Inpassingsplan “Spooronderdoorgang N226 Maarsbergen”

Zienswijzennota

Ontwerpinpassingsplan 'Spooronderdoorgang N226 Maarsbergen'

Westvariant met gesloten Tuindorppweg:

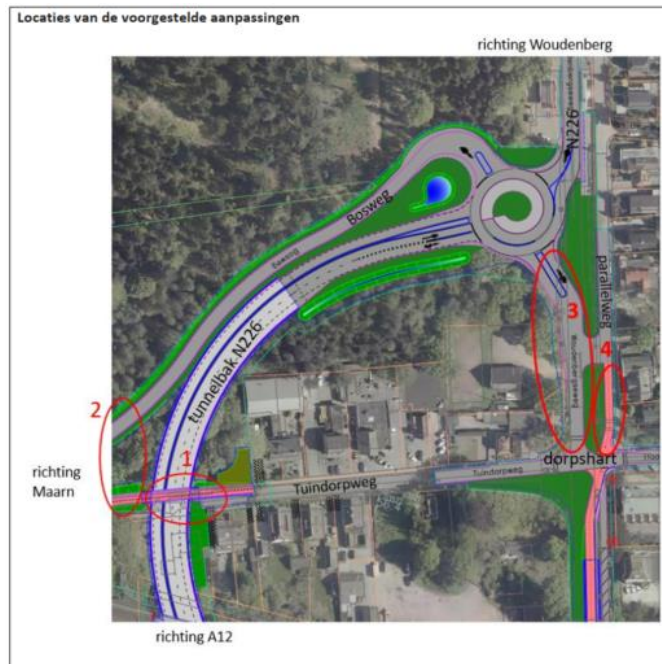
Voorgestelde wijzigingen op de aangegeven locaties in bovenstaande uitsnede:

- 1) Laat de Tuindorppweg voor alle verkeer (dus niet alleen voor fietsers) doorlopen over de tunnelbak. Bij cirkel 1 in bovenstaande uitsnede.
- 2) Deze doorgetrokken Tuindorppweg en de Bosweg kunnen dan ten westen van de tunnelbak met elkaar verbonden worden (bij cirkel 2). Lokaal verkeer tussen Maarn en Maarsbergen hoeft dan niet meer over de rotonde maar kan rechtstreeks via de Tuindorppweg. Het verkeer met bestemming A12 of richting Woudenberg kan dan zowel vanuit het dorp als vanuit westelijke richting over de Bosweg naar de nieuwe rotonde rijden en vervolgens daar de N226 nemen.
- 3) Hierdoor kan het weggedeelte vervallen dat vanuit het dorpshart aansluiting geeft op

waardoor de onderdoorgang niet duurder is geworden voor deze fietsverbinding. Wanneer de onderdoorgang ter plaatse van deze verbinding hiervoor dieper zou moeten worden aangelegd, is er meer lengte nodig om op maaiveldhoogte te komen en wordt de onderdoorgang langer en dus duurder.

Dat zou ook met de verbinding voor gemotoriseerd verkeer moeten gebeuren. In dat geval wordt feitelijk de hele "Tuindorppweg" hoger aangelegd. Om dit hoogteverschil te kunnen overbruggen zijn dan weer langere hellingen noodzakelijk. Aan de oostzijde van de onderdoorgang ontstaan dan problemen met de ontsluitingen van minimaal twee woningen (Tuindorppweg 5a en 5b). Deze woningen kunnen in dat geval niet langer meer direct op de weg worden ontsloten. Ruimte voor een parallelstructuur ter ontsluiting van die twee woningen ontbreekt.

- c. De doorgaande Tuindorppweg richting Maarn over de onderdoorgang heen zal duurder uitvallen dan de fietsverbinding: het kunstwerk over de

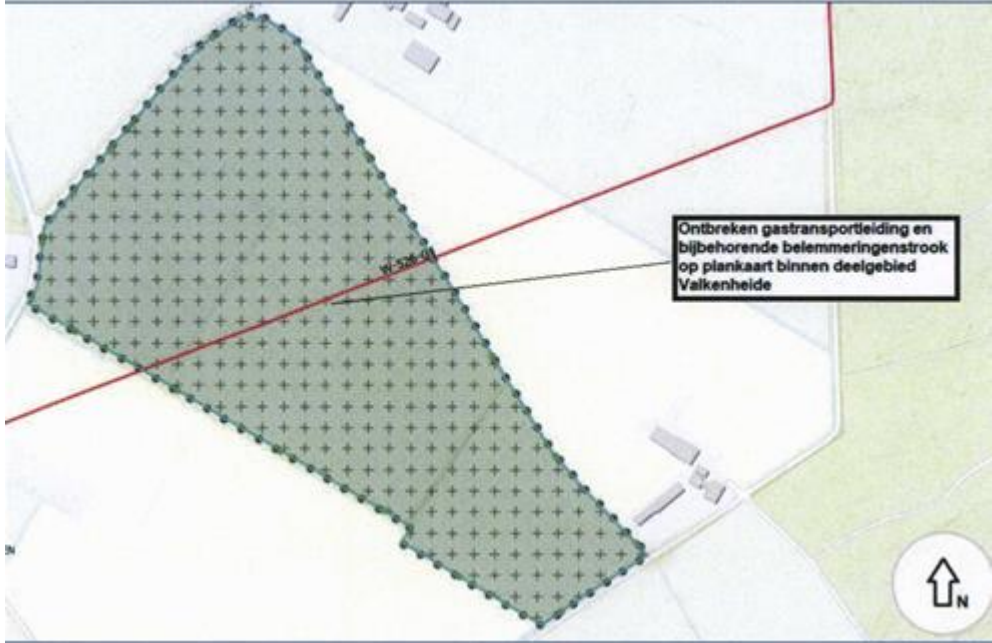
9.2 Natuurontwikkeling boven gastransportleiding Uit de verbeelding blijkt dat, in deelgebied Valkenheide, de nieuwe bestemming 'Natuur over de aardgastransportleiding is geprojecteerd. De bestemming 'Natuur' verdraagt zich slecht met de aanwezigheid van de aardgastransportleiding. Wij verzoeken u om over de mogelijke consequenties van de voorgestelde ontwikkeling en eventueel te treffen maatregelen in overleg te gaan met onze tracébeheerder. Tot uit dit overleg het tegendeel blijkt, kan Gasunie niet instemmen met deze ontwikkeling boven de	In de dubbelbestemming 'Leiding - Gas' is opgenomen dat er uitsluitend bouwwerken mogen worden gebouwd die ten dienste staan van de gasleiding. Afwijking hiervan is alleen mogelijk als hierdoor de veiligheid van de leiding niet wordt geschaad, geen kwetsbare objecten worden opgericht en hierover schriftelijk advies wordt ingewonnen bij de leidingbeheerder. Aanlegwerkzaamheden binnen deze bestemming, zoals het planten van bomen of het graven ten behoeve van natuurinrichting, zijn aan een omgevingsvergunningplicht gebonden. Hierbij dient te worden beoordeeld of er geen blijvende onevenredige afbreuk wordt gedaan aan de belangen van en de veiligheidssituatie rond de betreffende leiding en dient hierover	ja

gastransportleiding 	advies van de leidingbeheerder te worden ingewonnen. Voor deze planregeling is aangesloten bij de planregeling van het bestemmingsplan “Buitengebied Overberg, Maarn, Maarsbergen, Amerongen”, die grenst aan het plangebied van dit inpassingsplan en waar de gasleiding verder in doorloopt. Hiermee is het belang van gastransportleiding vooropgesteld en is gewaarborgd dat er alleen (bouw)werkzaamheden kunnen worden toegestaan die het belang van de gastransportleiding niet schaden. Overigens biedt het perceel voldoende ruimte voor het planten van bomen, zodat de strook van de gastransportleiding zoveel mogelijk ongemoeid kan blijven.
